株式会社レイマック
LED照明機器グループ営業課
TEL : 077-585-6771
FAX : 077-585-6773

IWDV-48シリーズについて御案内

さて、この度はご愛顧頂いております IWDV-48 シリーズにおきまして、出力コネクタの変更についてご連絡させていただきます。

<旧コネクタ形状>
例：IWDV-300S-48

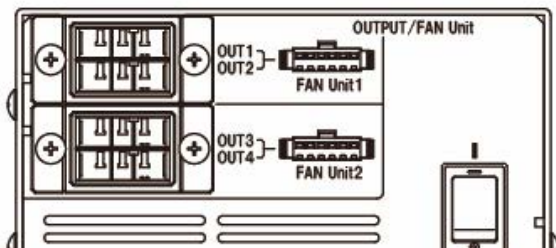
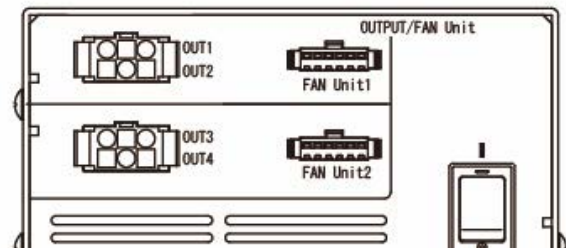
安全性向上、コネクタ種類の統一により電源の出力コネクタ部の変更を行います。
その他の外形サイズや電気的特性については、変更点はありません。

<新コネクタ形状>
例：IWDV-300S-48-C1

○ IDBB-LSRF series でのケーブル組合せ

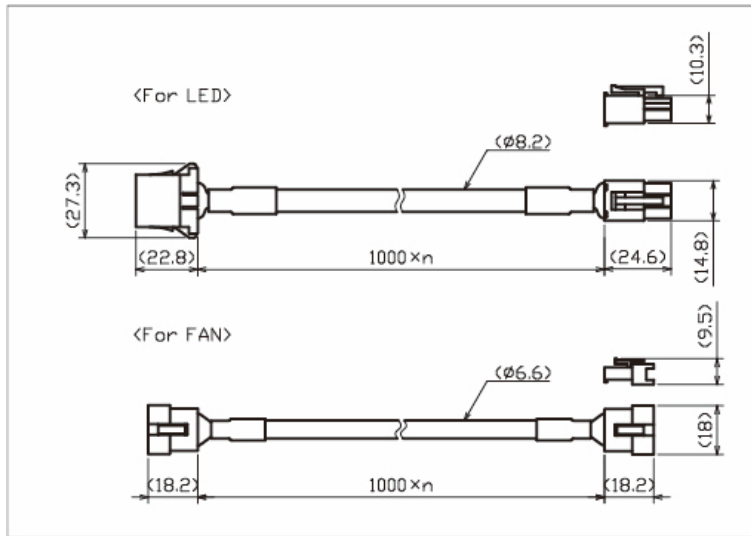
出力コネクタ形状の変更に伴い、接続に使用できる延長ケーブルも変更になります。

既存電源から新型電源に交換・変更の場合、延長ケーブルも対応する新型延長ケーブルへの

交換が必要です。ケーブル交換が困難などご使用中の延長ケーブルを続けてご使用になる場

合は、専用変換ケーブルでの変換接続が必要となります。(別売)

- ・ I-CB-S■-FSET-DNEL (新型延長ケーブル)
- もしくは
- ・ I-CB-S■-FSET (従来の延長ケーブル)
- + I-CB-S0.3-FSET-CONV (専用変換ケーブル)

- ・ I-CB-S■-DNEL (新型延長ケーブル)
- もしくは
- ・ I-CB-S■-DN (従来の延長ケーブル)
- + I-CB-S0.3-DN-CONV (専用変換ケーブル)
